2022 年 8 月 31 日  
菱彩テクニカ株式会社  
新事業推進部

## 電気分解式 除湿器「ロサル」の端子台（ネジ径）変更のご連絡

図 1 外観 (RDH-3J1)

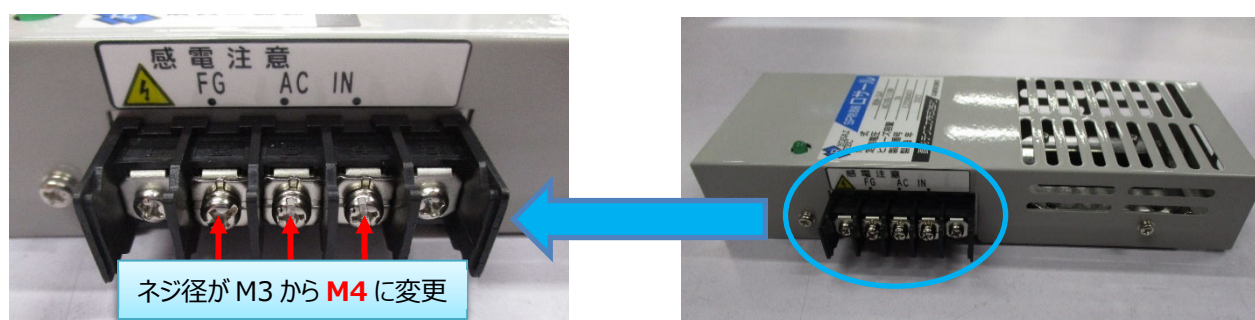
除湿器本体の外形寸法 および 取付け寸法(端子台ネジ部分は除く)につきましては、現行品との互換性を確保しています。(※取付けに関する寸法は変更ございません。)

図 2 端子台

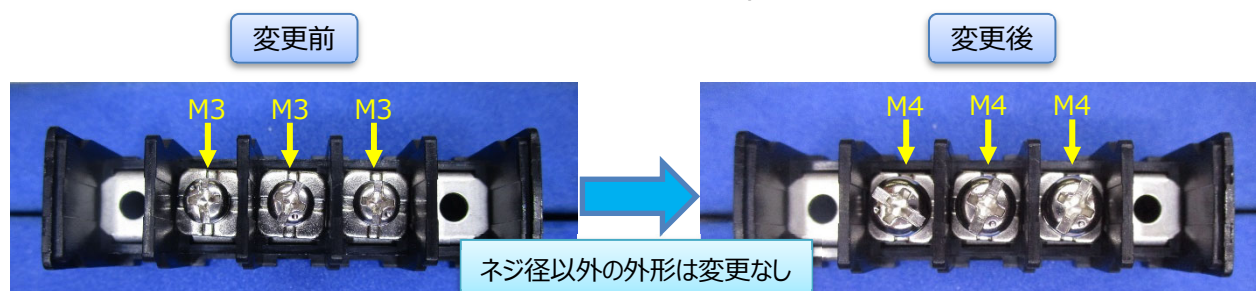
1. 対象製品 : 9 機種  
汎用タイプ除湿器 : RDH-3J1 / RDH-5J1 / RDH-7J1 / RDH-10J1 / RDH-10J2  
湿度コントローラ付タイプ除湿器 : RDHC-5J1 / RDHC-7J1 / RDHC-10J1 / RDHC-10J2
2. 変更内容 : 除湿器に搭載されている 端子台 のネジ径仕様が M3 から M4 に変更となります。
3. 変更を申請する理由  
前仕様品が端子台メーカー（サトーパーツ株式会社）で生産中止となるため。
4. 変更による製品への影響

ネジ径が M3 から M4 に変更されますので、端子台との接続仕様にご注意ください。  
なお、ネジ部分以外に端子台に関する寸法の変更はございません。
